ガイドライン正誤表

概要 「第3章 導入効果 第1節 導入検討手法」の建設費、維持管理費、及びエネルギー使用量の費用関数を変更

図3-3 処理水量毎の概算工事費

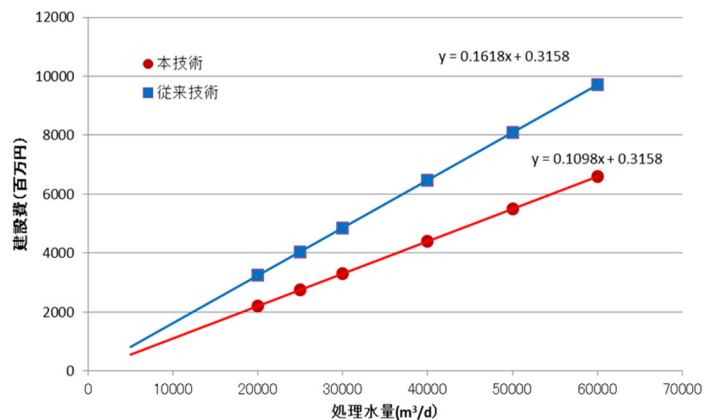
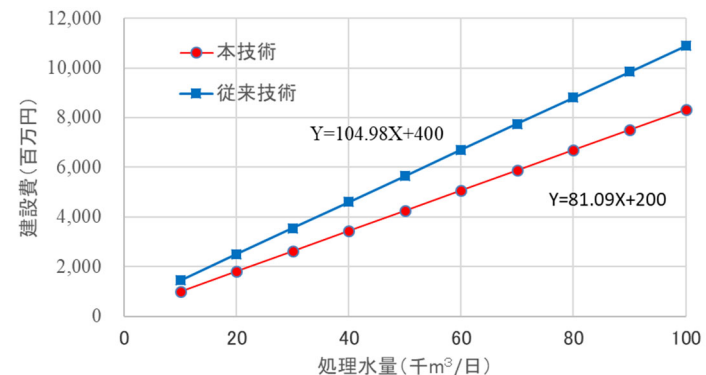
§ 16 導入効果の検討
p35 (2)建設費の検討

※機械設備の数量の修正等や機器費見直し等に伴い費用関数を変更した。
